PROVINCIA DI BIELLA

CONFERENZA PROVINCIALE DEI SERVIZI
ai sensi art. 14 Legge 241/90 e ss.mm.ii.

VERBALE DELLA SEDUTA

28.07.2020

INQUADRAMENTO TERRITORIALE

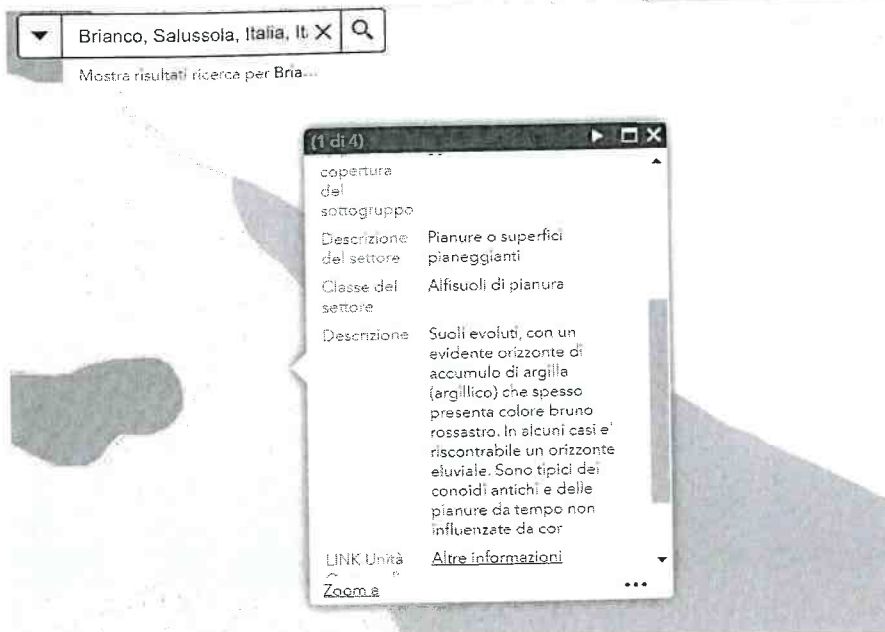
L'area di interesse si colloca al limite tra la piana del T.te Elvo ed il margine orientale dell'apparato morenico della Serra di Ivrea, la cui morfologia deriva da processi di modellamento superficiale verificatosi durante le glaciazioni quaternarie e dai successivi processi erosivi da parte dei corsi d'acqua superficiali, che portano all'incisione dei depositi glaciali e fluvioglaciali.

I bacini di interesse sono ubicati nel territorio Comunale di Salussola, ad ovest della Strada Provinciale 322 "Salussola-Brianco", circa ad 1 km dall'incrocio con la ex strada statale n 143.
